# 高レベル放射性物質研究施設（CPF） の核燃料物質使用変更許可申請について

令和3年（2021年）7月27日

# 1F燃料デブリをCPFに受け入れるための使用変更許可申請について

## 5.2 1F燃料デブリによる管理区域境界の線量への寄与

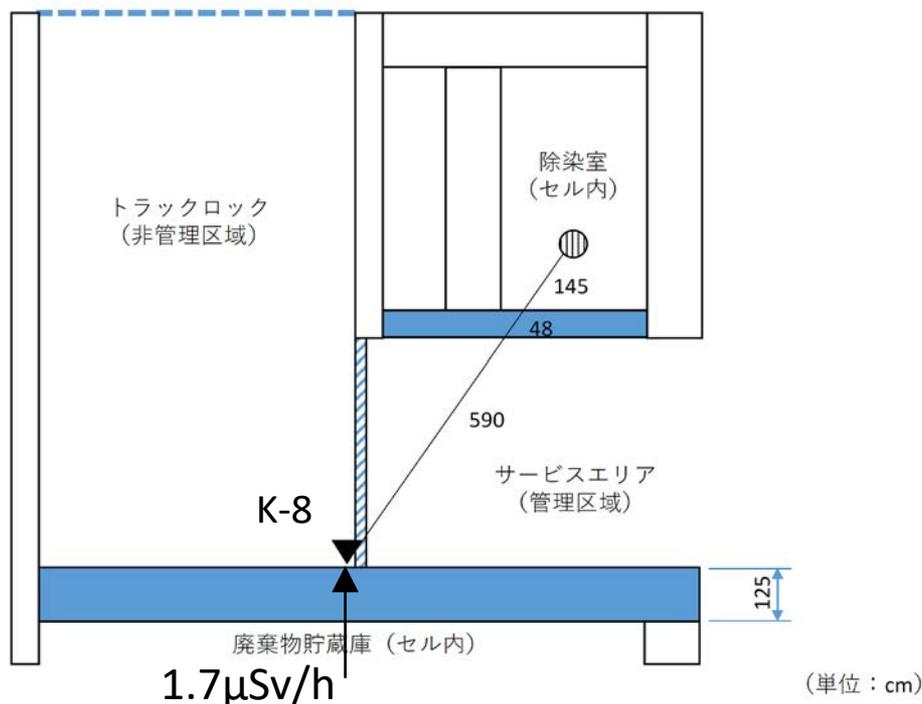
修正内容B) 管理区域境界の線量について現実的な評価を実施した。

除染室から最も近い管理区域境界であるトラックロックにおける線量率を評価した。最も評価上厳しい条件を選定し、線量率を次のように評価した。

- ・ 評価点は、除染室の1F燃料デブリに由来する放射線と廃棄物貯蔵庫の廃棄物缶に由来する放射線が重畳する廃棄物貯蔵庫側壁（評価点番号K-8）とした。
- ・ 計算モデルは図2.21に示すとおりとした。
- ・ 1F燃料デブリの線源強度は、表2.9に示すとおりとした。
- ・ 廃棄物缶による線量率は、表2.10の評価点番号E-1に示すとおり1.7  $\mu\text{Sv/h}$ である。

これらの条件を用いて、QAD-CGGP2Rコードで計算した管理区域境界における線量率は2.4  $\mu\text{Sv/h}$ であり、500 h/3月で評価した場合、1.2 mSv/3月となり、管理区域の設定基準である1.3 mSv/3月を下回る。なお、廃棄物缶による線量率は実測値で0.5  $\mu\text{Sv/h}$ 未満であり、実際の管理区域境界の線量率は0.6 mSv/3月となり、1.2 mSv/3月より低くなる。

管理区域境界（K-8）の線量率1.2 mSv/3月は、廃棄物貯蔵庫からの線量率1.7  $\mu\text{Sv/h}$ の重畳を考慮して評価している。
